| Změnový list číslo 177 | |
| Název akce: | Výstavba Multifunkční sportovní a kulturní haly v Brně |
| Teleskopické tribuny | |
| SO 101 Hala, D.2.02 - SCÉNICKÁ TECHNOLOGIE objednatel ARENA - část MK | |

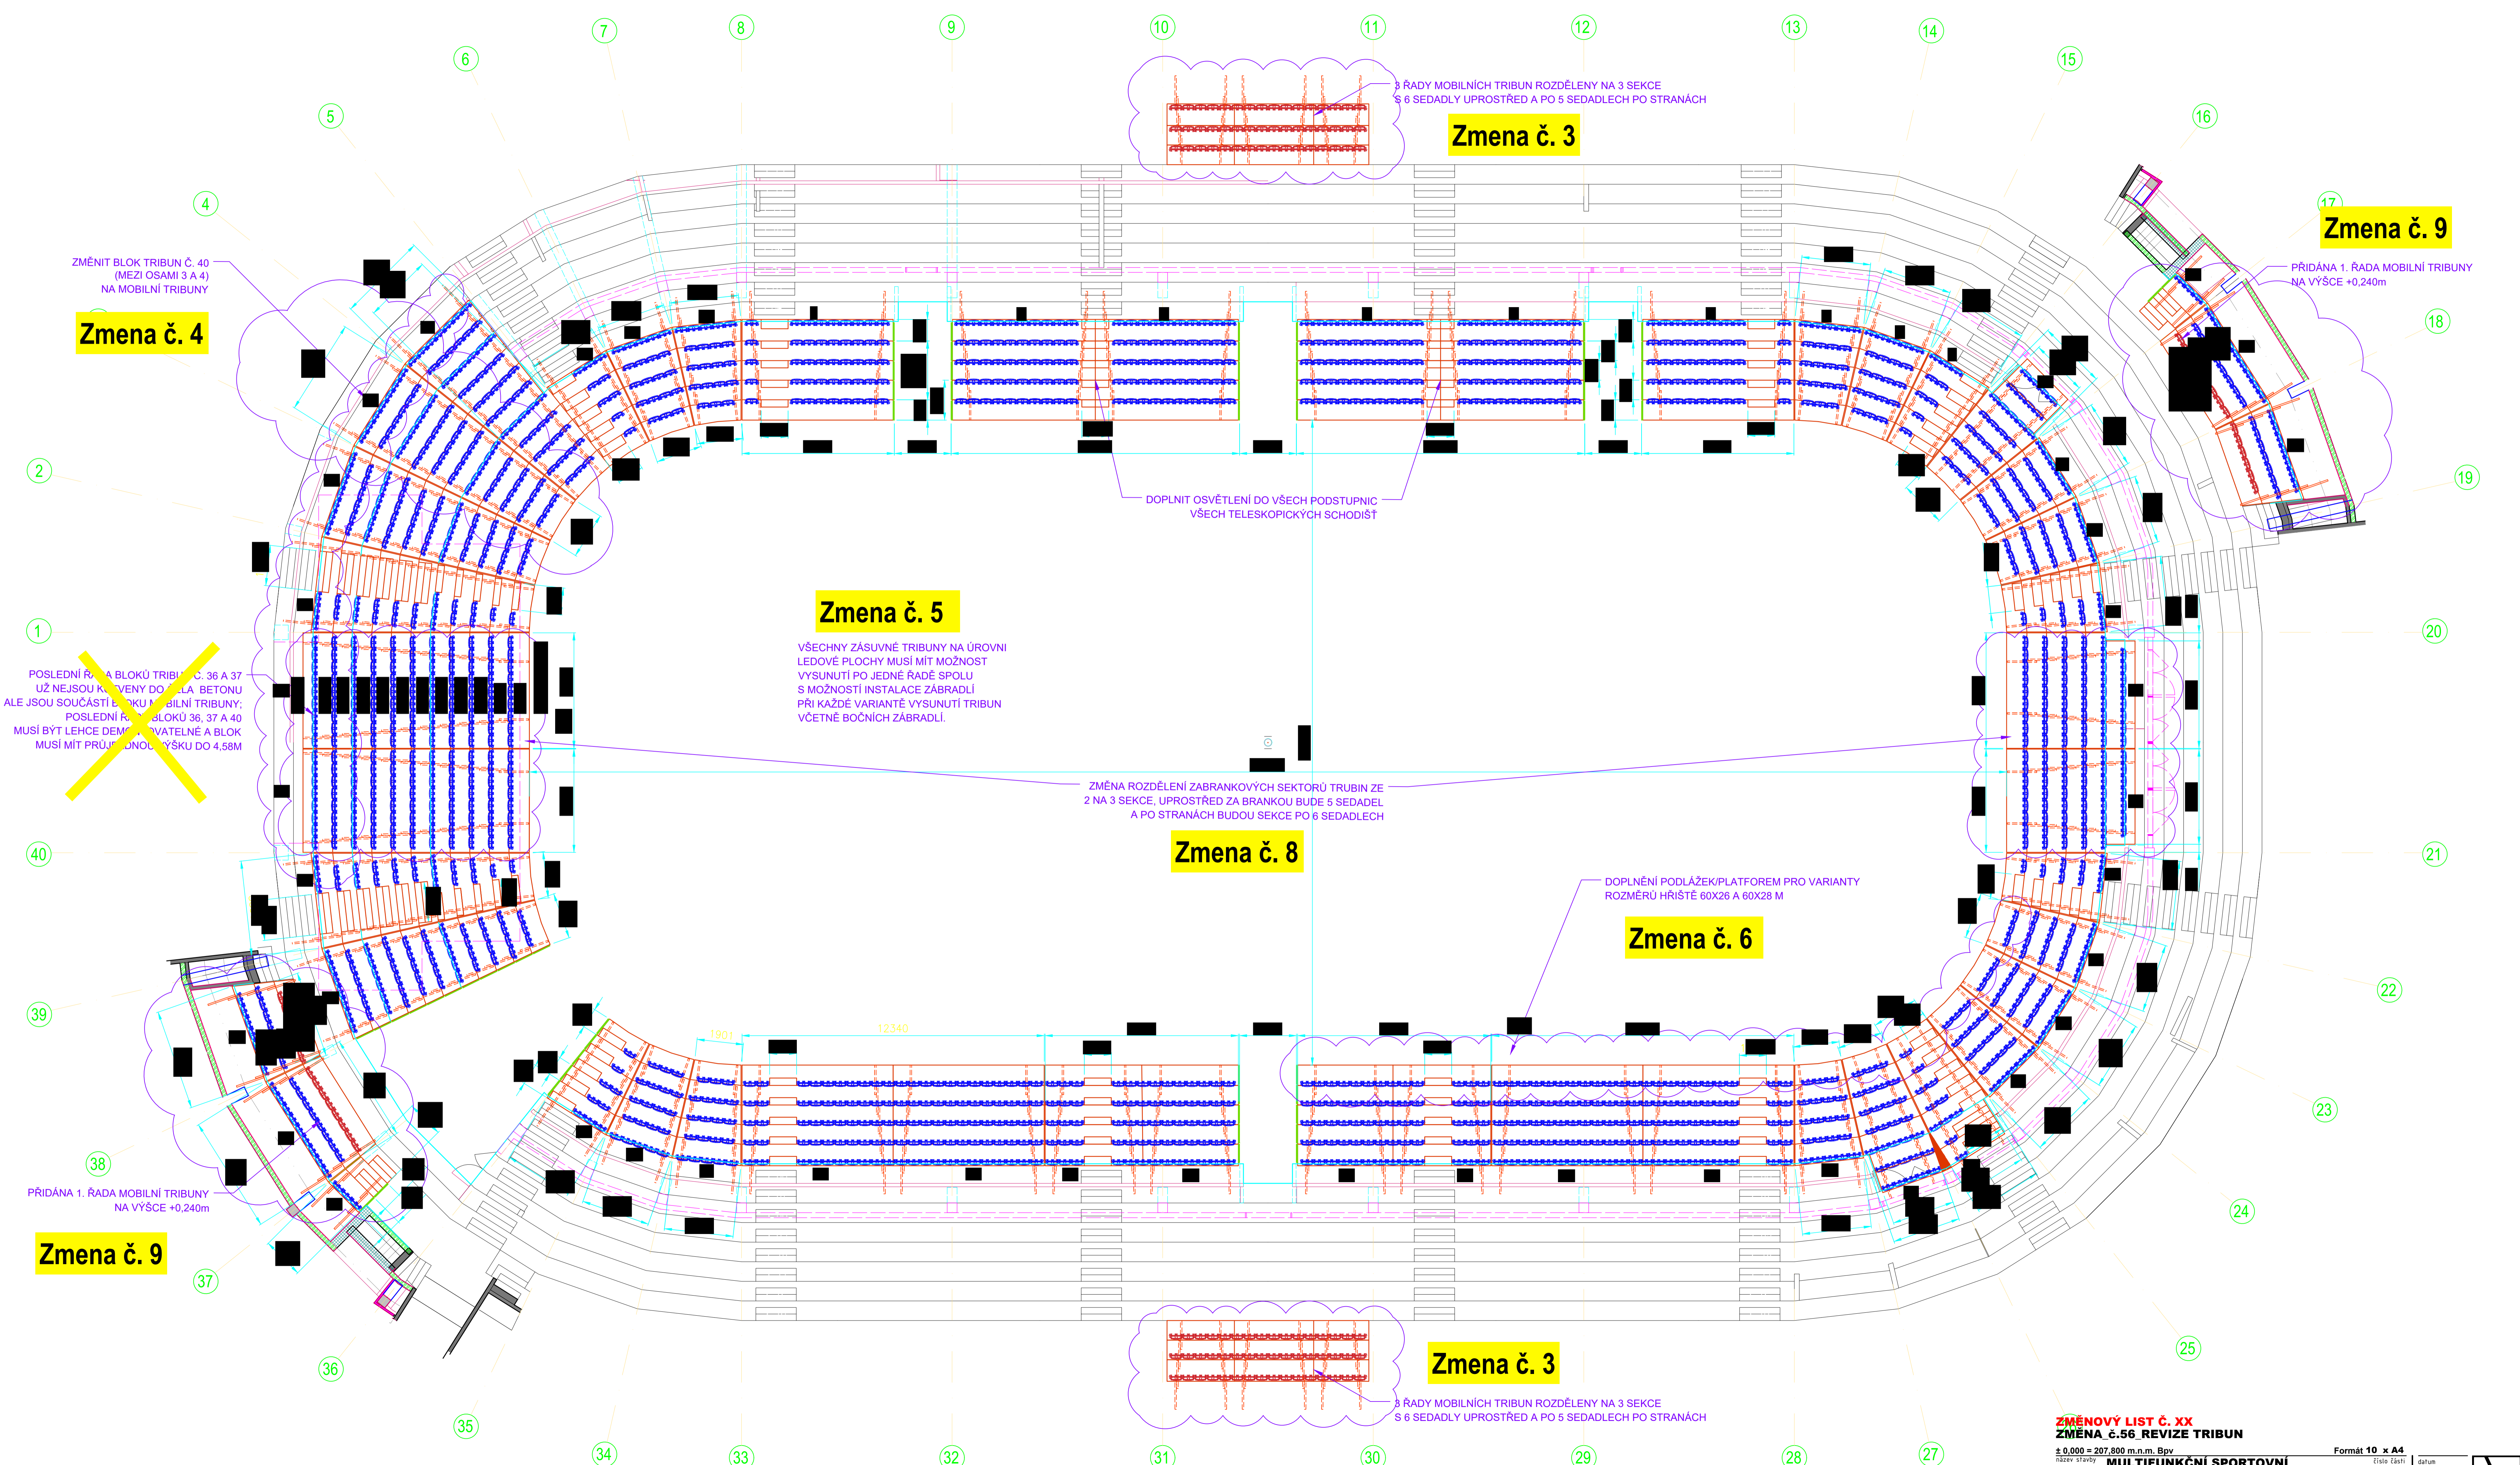
Zmena č. 4

ZMĚNIT BLOK TRIBUN Č. 40 (MEZI OSAMI 3 A 4) NA MOBILNÍ TRIBUNY

~~POSLEDNÍ ŘADA BLOKŮ TRIBUN Č. 36 A 37 UŽ NEJSOU K VYVENY DO VLA BETONU ALE JSOU SOUČÁSTÍ BLOKU MOBILNÍ TRIBUNY; POSLEDNÍ ŘADA BLOKŮ 36, 37 A 40 MUSÍ BYT LEHCE DEMONTOVATELNÉ A BLOK MUSÍ MÍT PRŮJEMNOU VÝŠKU DO 4,58M~~

Zmena č. 9

PŘIDÁNA 1. ŘADA MOBILNÍ TRIBUNY NA VÝŠCE +0,240m

Zmena č. 3

3 ŘADY MOBILNÍCH TRIBUN ROZDĚLENY NA 3 SEKCE S 6 SEDADLY UPROSTŘED A PO 5 SEDADLECH PO STRANÁCH

Zmena č. 9

PŘIDÁNA 1. ŘADA MOBILNÍ TRIBUNY NA VÝŠCE +0,240m

Zmena č. 5

VŠECHNY ZÁSUVNÉ TRIBUNY NA ÚROVNI LEDOVÉ PLOCHY MUSÍ MÍT MOŽNOST VYSUNUTÍ PO JEDNĚ ŘADĚ SPOLU S MOŽNOSTÍ INSTALACE ZÁBRADLÍ PŘI KAŽDÉ VARIANTĚ VYSUNUTÍ TRIBUN VČETNĚ BOČNÍCH ZÁBRADLÍ.

Zmena č. 8

ZMĚNA ROZDĚLENÍ ZABRANKOVÝCH SEKTORŮ TRIBUN ZE 2 NA 3 SEKCE, UPROSTŘED ZA BRANKOU BUDE 5 SEDADEL A PO STRANÁCH BUDOU SEKCE PO 6 SEDADLECH

Zmena č. 6

DOPLNĚNÍ PODLÁŽEK/PLATFOREM PRO VARIANTY ROZMĚRŮ HRÁŠTĚ 60X26 A 60X28 M

Zmena č. 3

3 ŘADY MOBILNÍCH TRIBUN ROZDĚLENY NA 3 SEKCE S 6 SEDADLY UPROSTŘED A PO 5 SEDADLECH PO STRANÁCH

DOPLNIT OSVĚTLENÍ DO VŠECH PODSTUPNIC VŠECH TELESKOPICKÝCH SCHODIŠT
